1. 住民からのご意見（パブリックコメント、公聴会）への対応方針

3. 淀川水系河川整備計画(変更原案)に関するご意見

別紙 淀川水系河川整備計画（変更原案）に関する意見の詳細

図1

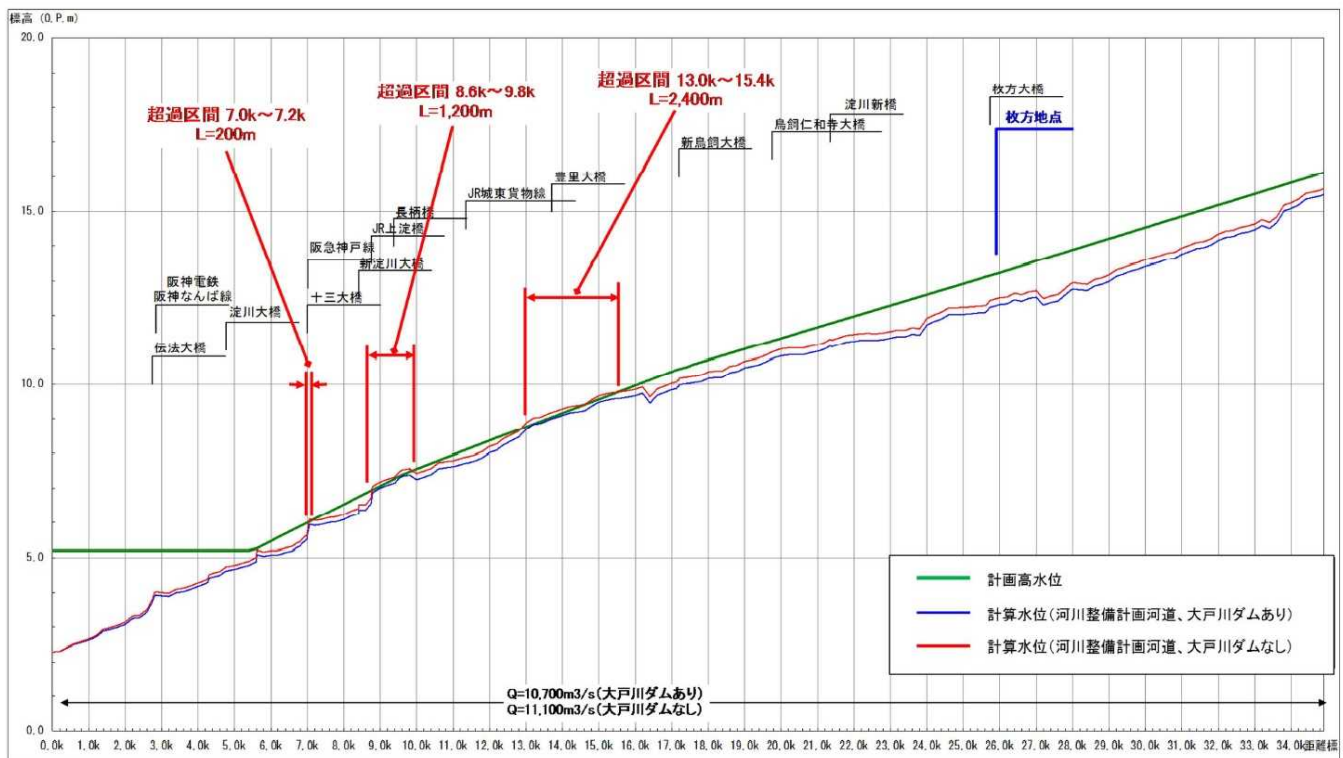
大戸川ダム検証素案では、淀川本川に関して図1が示され、淀川本川の7.0~7.2km、8.6~9.8km、13.0~15.4kmは大戸川ダムがないと、計画流量の流下時に計画高水位を超えることを問題視している。

図1は、淀川本川での大戸川ダムの洪水ピーク削減量が400 m³/秒あることが前提とした水位計算結果であるが、大戸川ダムに淀川本川でそのように大きな治水効果があるのだろうか。

検証素案では淀川本川で上述のとおり、8.6～9.8 km等で大戸川ダムがないと、計画流量の流下時に計画高水位を超えることを問題視しているが、計画高水位を超える高さは図1（検証素案の図4.2-1）から読み取ると、最大で15 cm程度である。これは大戸川ダムがないと、流量が400 m³/秒増えることを前提とした数字であり、実際は上述のようにせいぜい100～150 m³/秒しか増えないから、超過水位は5 cm程度になると考えられ、わずかなものである。

図2

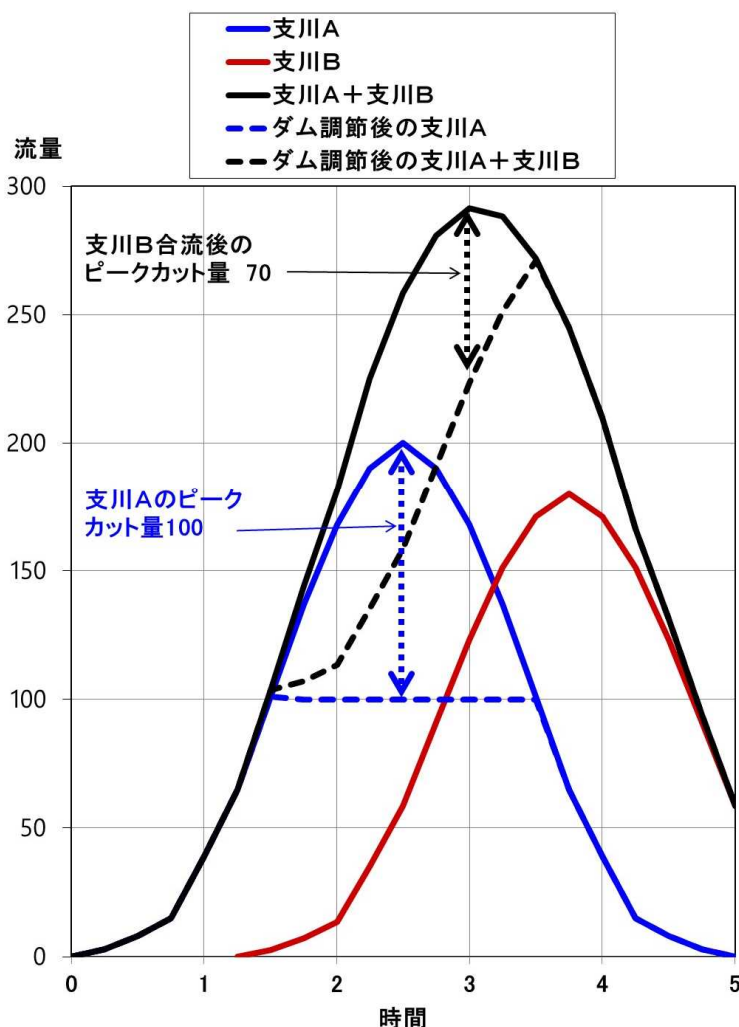
ダムの洪水ピーク流量削減効果は下流に行くにつれて小さくなる。その理由の一つは、図2の模式図に示すように、支川の流入に伴い、洪水波型が重なってピーク発生時間がずれていき、ダム洪水調節によるダム地点でのピークカット量よりも、合流後のピークカット量が小さくなることである。

図 3

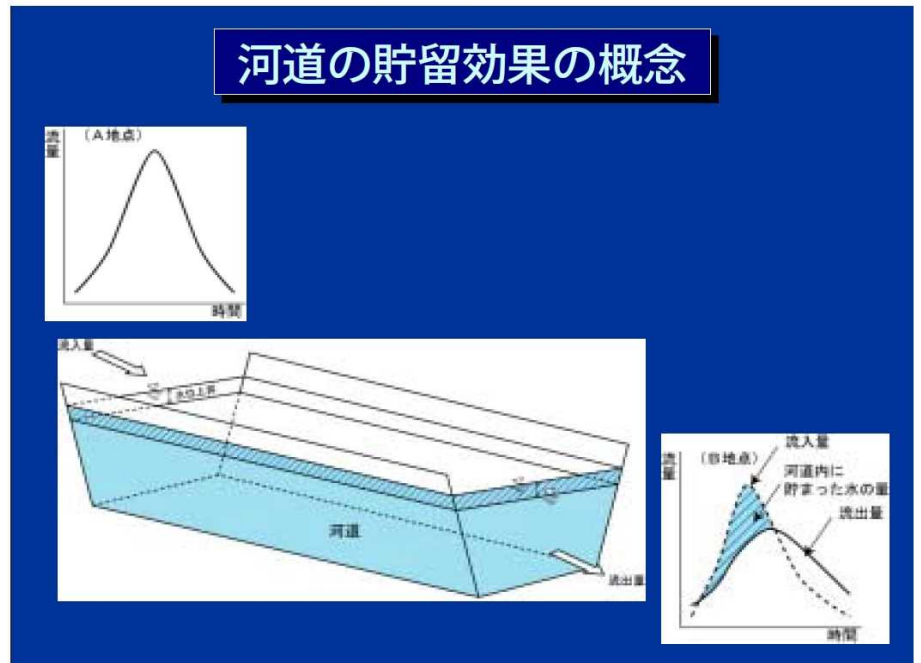
もう一つの理由は、**図 3**に示すように勾配がゆるい河道では河道での貯留効果が働いてピークの突出が小さくなり、ダム地点のピークカット量の効果も小さくなることである。

図 4 2015年9月鬼怒川洪水における4ダムの効果

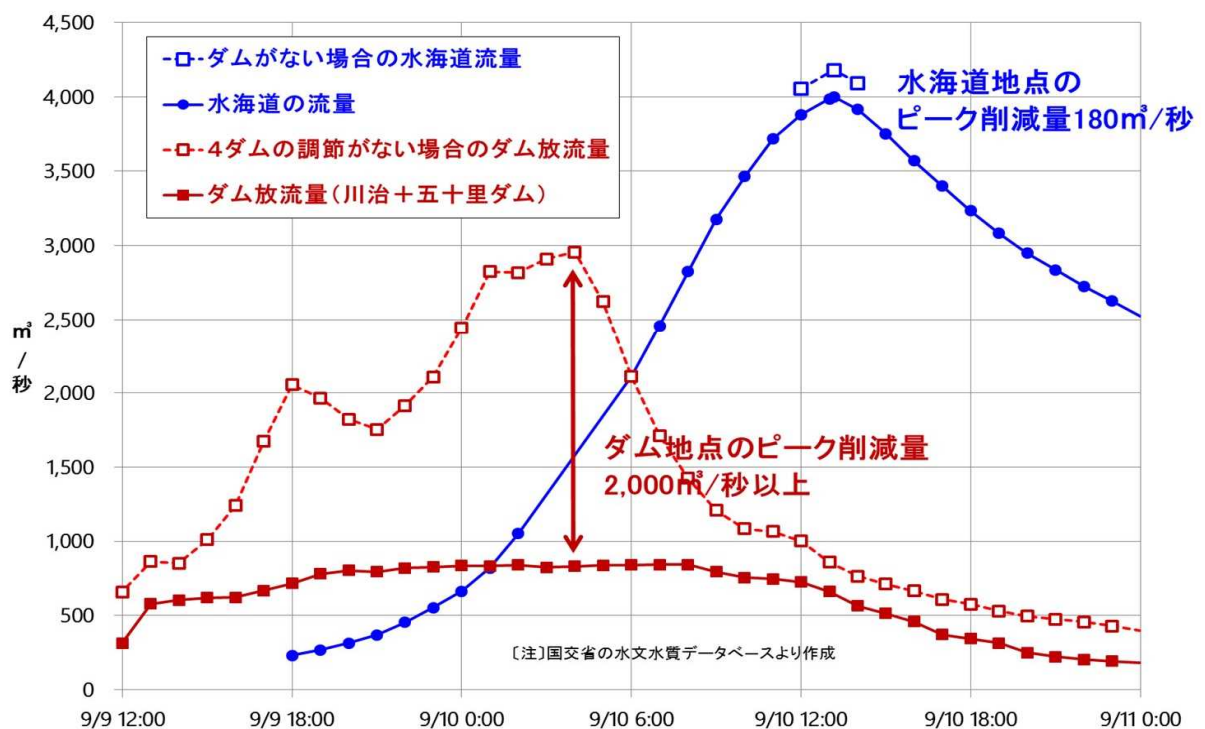
2015年9月の鬼怒川洪水では、**図 4**に示すように、上流4ダムの洪水ピーク削減量はダム地点では実績として2100 m³/秒あったが、約120 km下流の最下流部・水海道地点におけるピーク流量の削減は国交省の

計算水位から推測すると、200 m³/秒程度になっており、1/10に減衰していた。

◇水位縦断面図(淀川本川) 図5

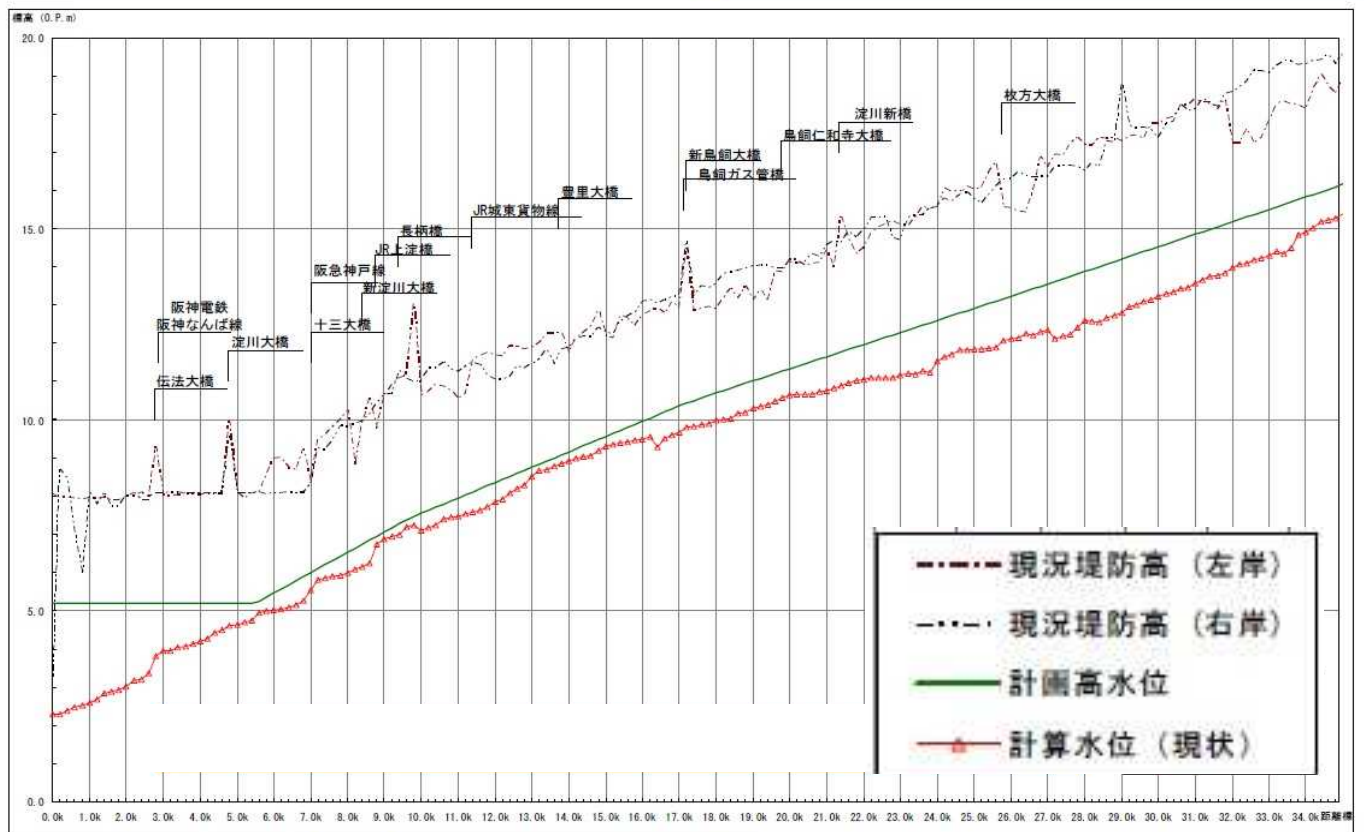
淀川水系河川整備計画の資料によれば、図5のとおり、左岸、右岸の現況堤防高は計画高水位より概ね2.5~3m以上高い位置にある。したがって、大戸川ダムがないために、計画高水位を5~15cm超えることがあったとしても、現況の堤防天端高には2.5~3m以上の余裕高があって、確保すべき余裕高2mを0.5~1mも上回っているのであるから、治水対策上、何も問題にならない。

写真 1

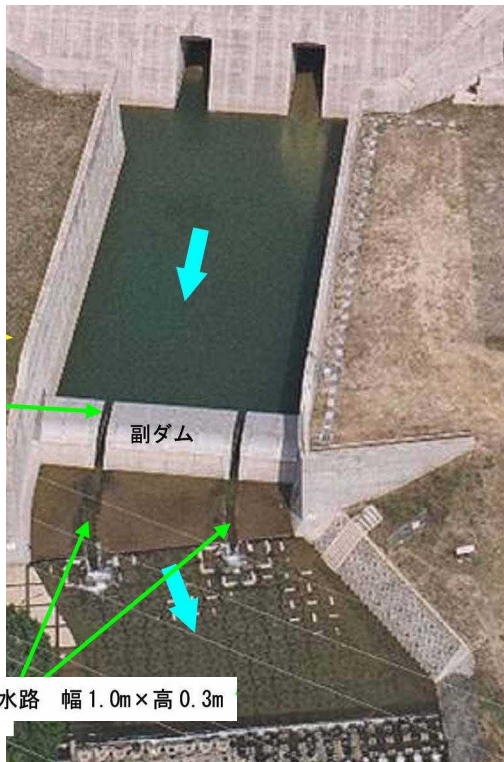
次頁の**写真1**は日本で最初の流水型ダムである島根県の益田川ダムの副ダムである。幅が50メートル近くある副ダムにおいて水が流れるスリットの水路は1m幅のものが2カ所付いているだけであるから、流速が高まると、スリットの水路で行き来できる水生生物は限られる。

写真 2

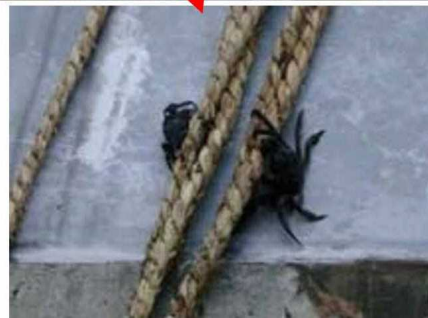
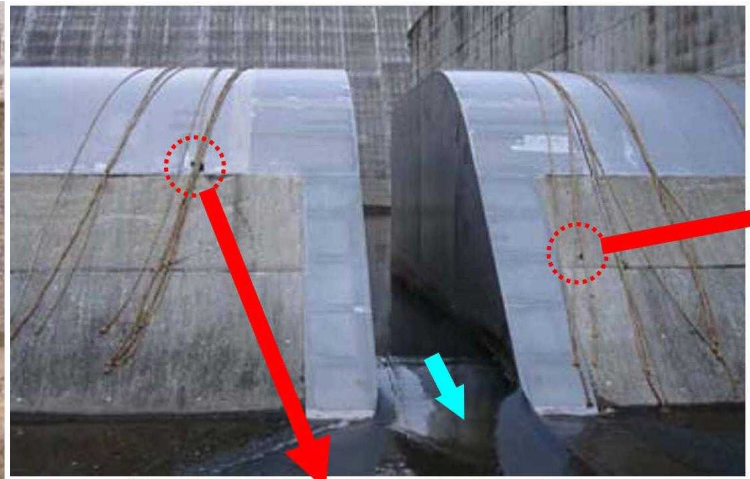
写真2はロープを副ダムに垂らしたところ、スリット水路を通れないツガニがロープをつたって遡上するようになったという報告の写真であるが、しかし、このことは逆に、副ダムが水生生物の遡上を妨げる障害物になっていることを示している。ツガニはロープでようやく対応できたとしても、他の水生生物については不明である。副ダムの存在が水生生物の生息域を狭める要因になっていると考えるべきである。

図7 益田川ダムにおけるダム上下流の濁度変化（2010年）

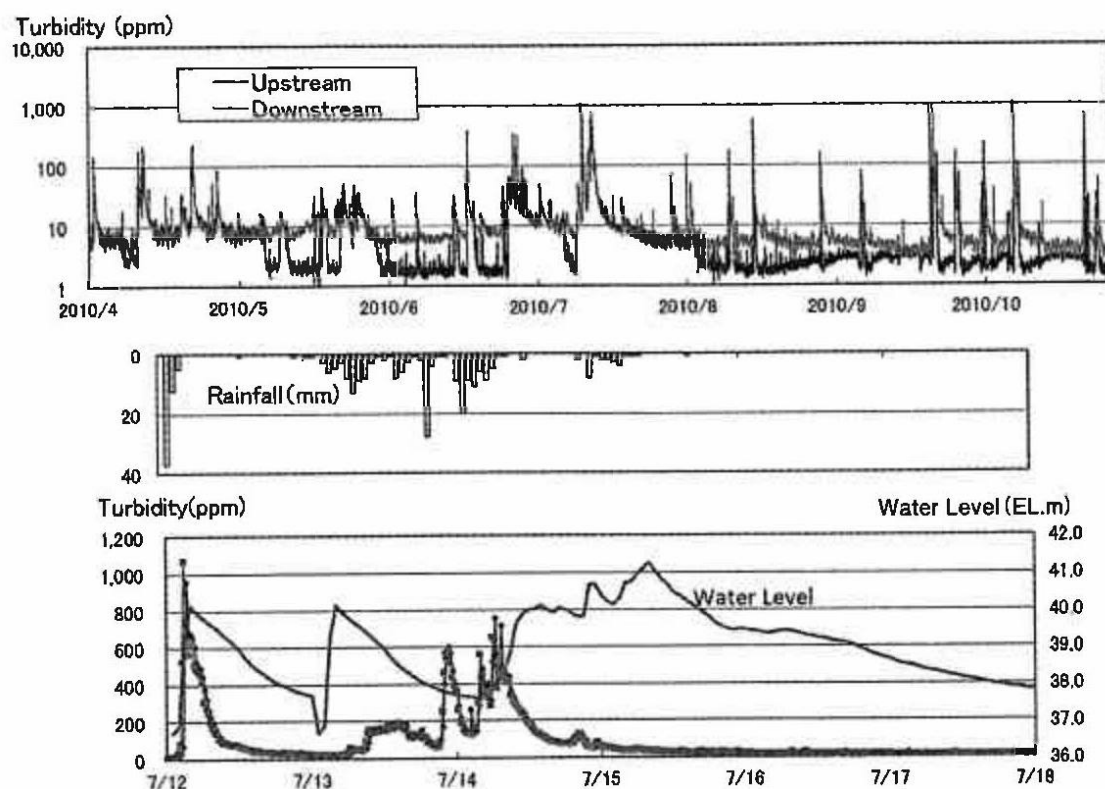
図7のグラフは、2010年に益田川ダムについて観測調査した結果である。観測期間中に複数回の洪水が発生し、高濁度水が流下している。ダム上流側（Upsream）は洪水終了後に濁度がすみやかに低下しているのに対して、下流側（Downsream）は10～数ppmの濁度が続いている。流水型ダムであってもダムであることには変わりなく、清流に戻りにくくなってしまうのである。

図 4.3.2-4 堤防強化対策工法の例

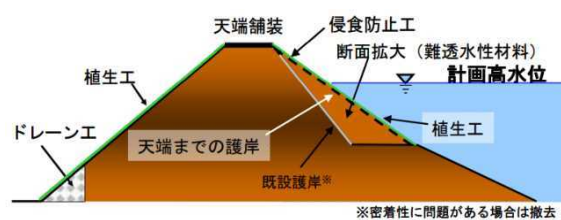
淀川水系では堤防天端までの表法護岸と裏法尻のドレーン工による堤防補強が実施されているが、裏法は植生工とされている。破堤原因の大半を占める越水破堤では、越流水による裏法尻から侵食が始まり、天端まで進行して破堤に至るため、裏法にも表法と同様に被覆工を実施することが重要である。堤防前面に被覆工を行う補強に必要がある。

さらに越水に耐えるのが二重鋼矢板補強である。堤防天端の両肩から鋼矢板を打設すれば越水にも十分耐えることが東日本大震災で証明されている。すでに実施されている地域もあり、淀川水系にも取り入れるべきである。
